Protokol o změně díla

změnový list číslo 209

Stavba: Centrum komplexní psychiatrické péče Brno Objekt: Stávající Pavilon G Objednatel: Fakultní nemocnice Brno, Jihlavská 20, 625 00 Brno Zhotovitel: Sdružení pro Centrum komplexní psychiatrické péče Brno Projektant: Sdružení Psychiatrie Brno 2016 se sídlem Mlýnská 326/13, 602 00 Brno, v 10/2017, pod zakázkovým číslem 1195			
Změna: Úpravy fyzioterapie budovy C - ASR, ZTI			
P O P I S	Změnu vyvolal: FN Brno Popis změny: Úpravy fyzioterapie budovy C - ASR, ZTI. Změny vyvolané investorem za účelem změny využití daných prostor		
	Způsob projekčního zpracování: - vliv změny na náklady stavby: ANO		
C E N A	ocenění změny předložil: GZ ve formě		
	náklady na změnu D.1.01 SO 01 - PAVILON G PK	vícepráce	méněpráce
	Rozpočet D.1.01.1 - REV 06 Architektonické a stavební řešení - revize 06	34.434,50 Kč	-69.023,92 Kč
	Rozpočet D.1.01.4.0 – Zdravotně technické instalace	0,- Kč	-62.114,70 Kč
	projekční náklady	0,-	0,-

Příloha č. 1 pro ZL 209 - Změna ZNP - fyzioterapie ASŘ a ZTI

ZL 3 príloha 2b zmena voda

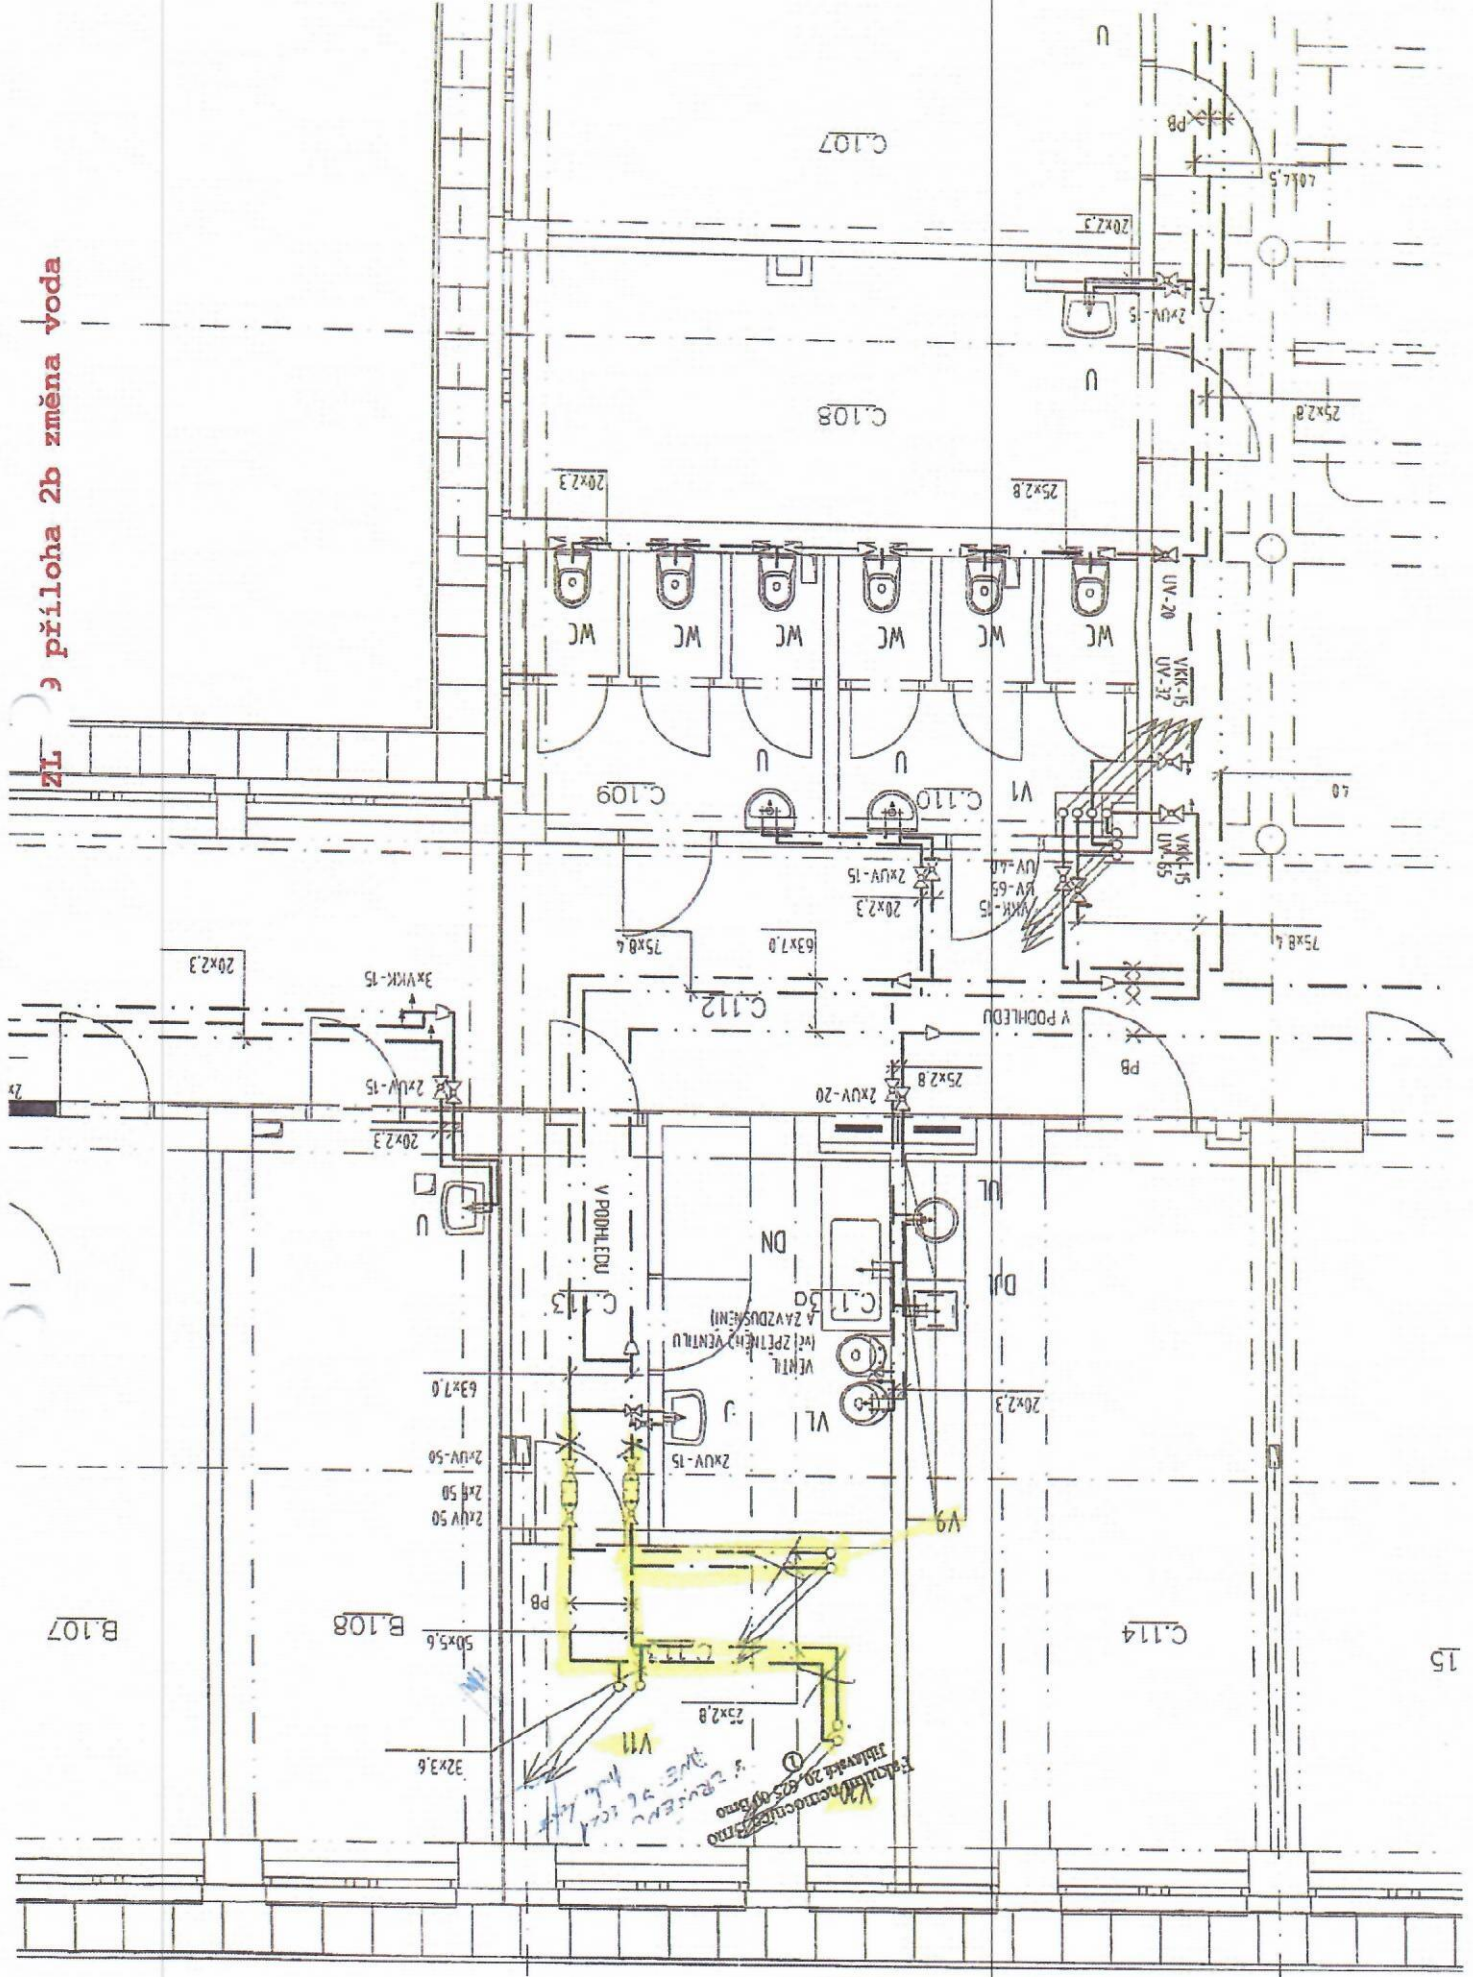
ZL 209 příloha 2a změna kanalizace

ZL 209 příloha 2c
změna stavební část

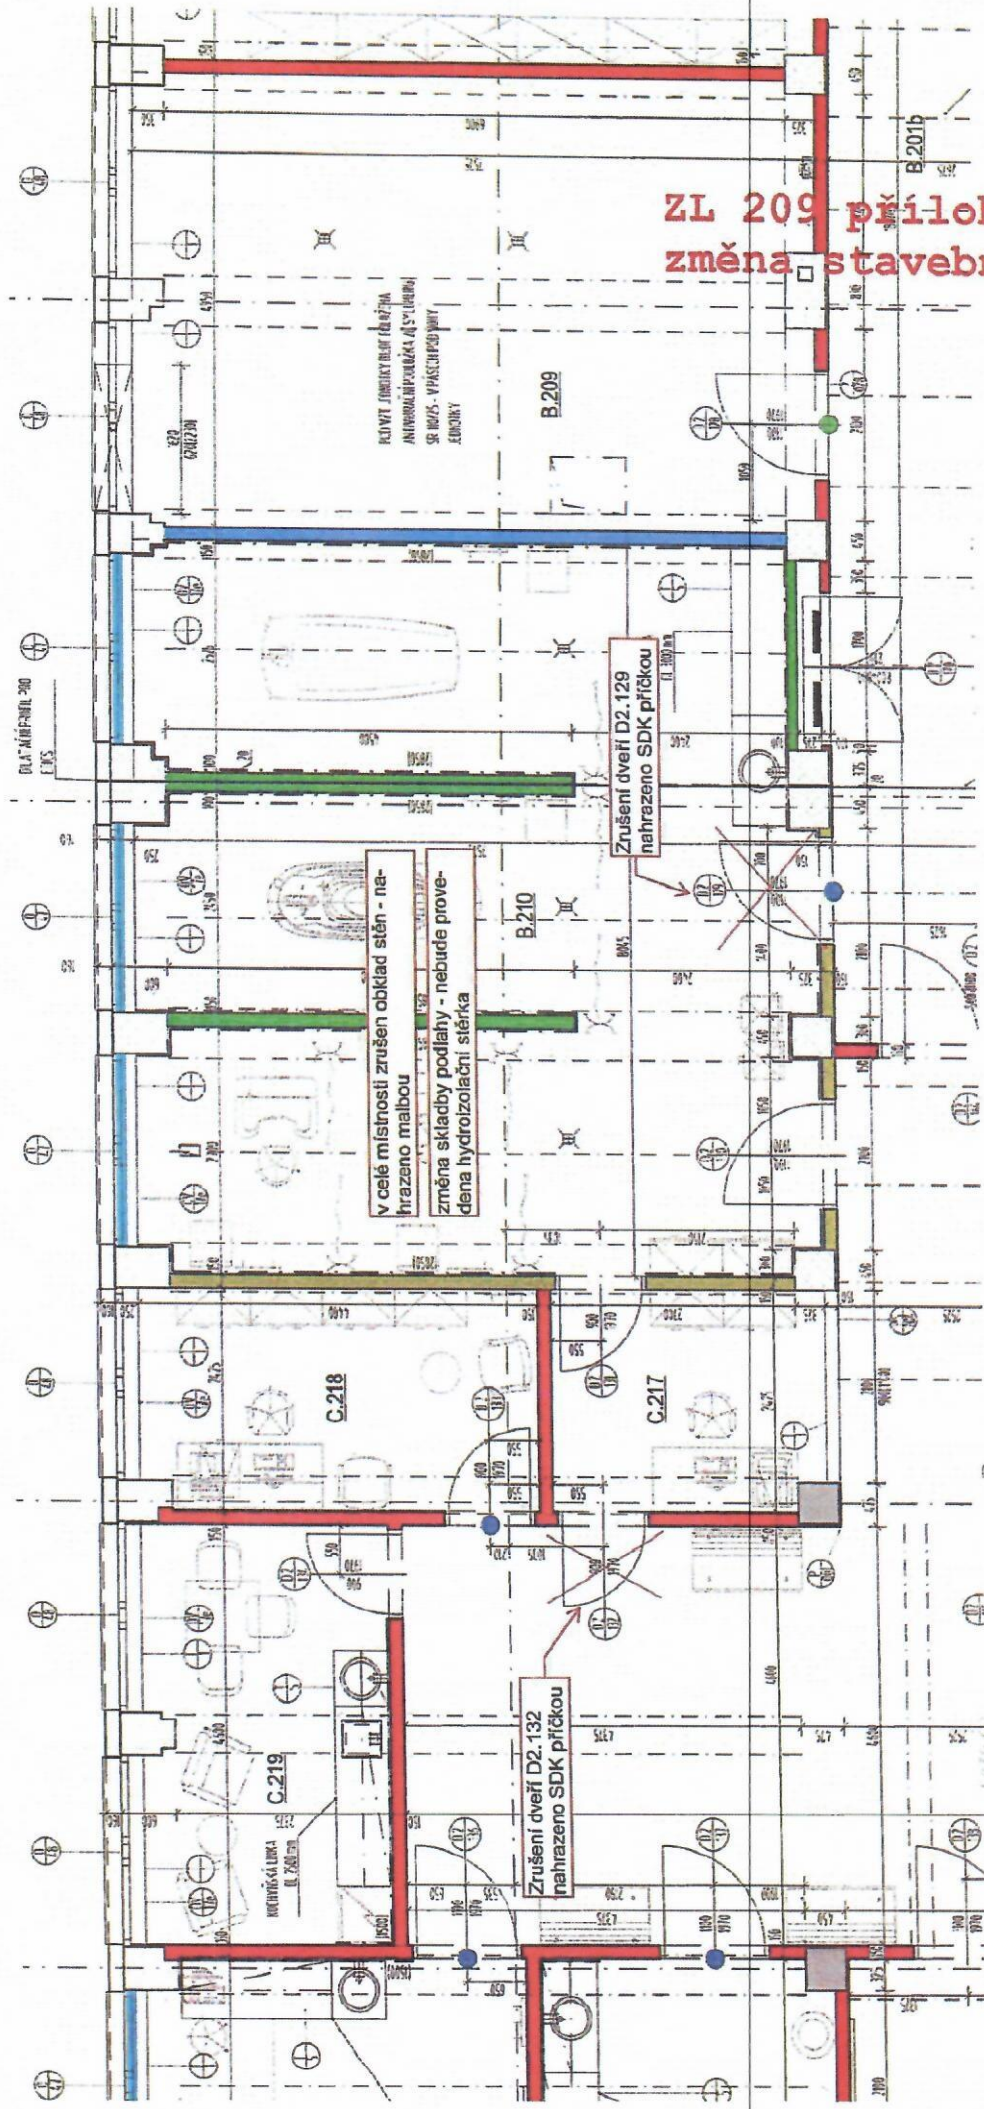
úprava smluvní ceny: Připočet a odpočet v části D.1.01 SO 01 - PAVILON G PK rozpočet D.1.01.1 - REV 06 Architektonické a stavební řešení - revize 06 a D.1.01.4.0 – Zdravotně technické instalace		
	Zvýšení celkem:	34.434,50,-Kč	
	Snížení celkem :	-131.138,62 Kč	
	Bilance ZL celkem:	-96.704,12 Kč	
	nová cena: Samostatná příloha celkové rekapitulace ZL pro dodatek č. 6		
	odsouhlasení nákladů na změnu:	Datum	Podpis
	zhotovitel:	8.12. 2021	
	objednatel (investor, uživatel)	8.12. 2021	
	TDI:	8.12. 2021	
	GP:	10.12. 2021	
T E R M Í N Y	Termín předání PD změny:		
	Termín realizace změny: realizace v rámci 3. etapy		
	Vliv změny na smluvní termín dokončení stavby: nemá vliv na konečný termín dokončení stavby		
S O D	Změna je smluvně zakotvena v: stavební práce		projekční práce
	SOD: Tímto změnovým listem nedochází k podstatné změně závazku dle § 222/4 Zákona o zadávání veřejných zakázek 134/2016 Sb		
P Ř I L O H Y	Přílohy protokolu:

ZL 209 příloha
2d změna C223,
C 207

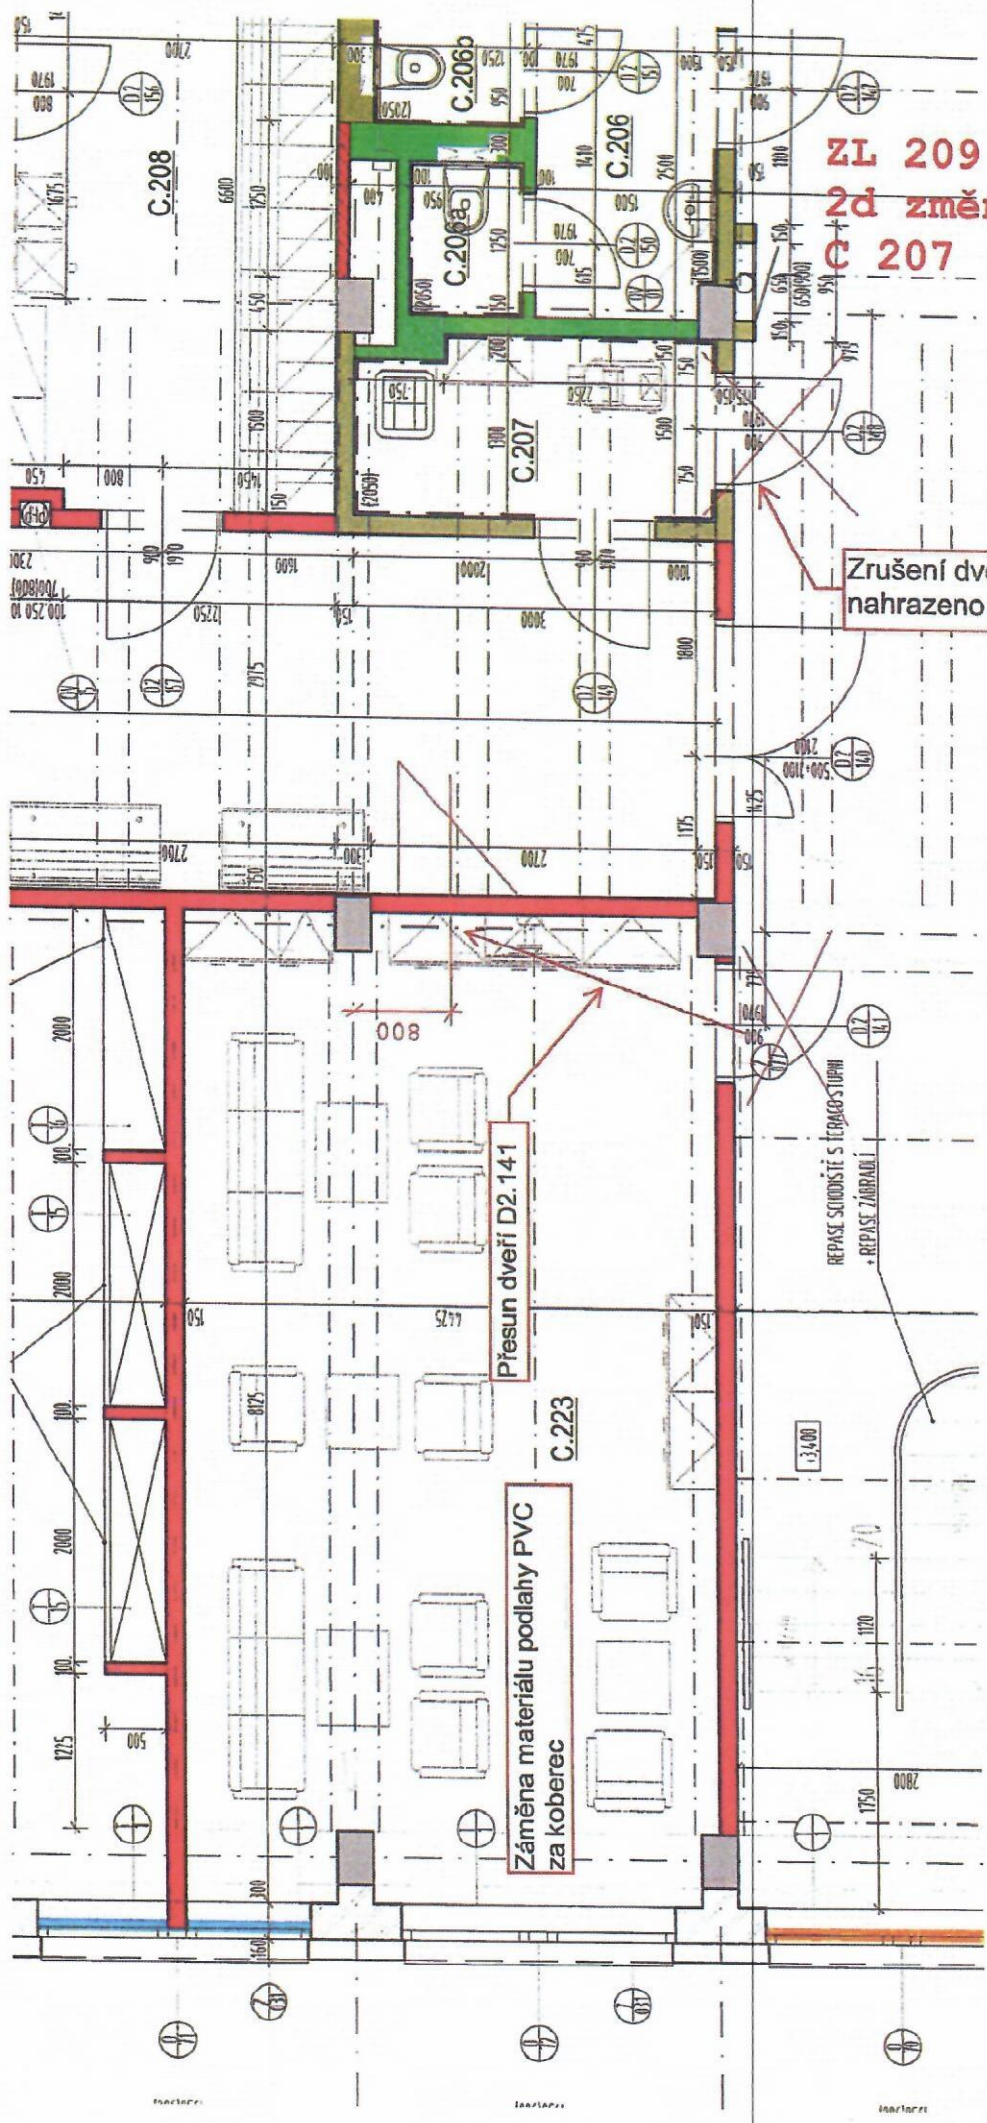
Zrušení dveří D2.148
nahrazeno SDK příčkou

Přesun dveří D2.141

Záměna materiálu podlahy PVC
za koberec
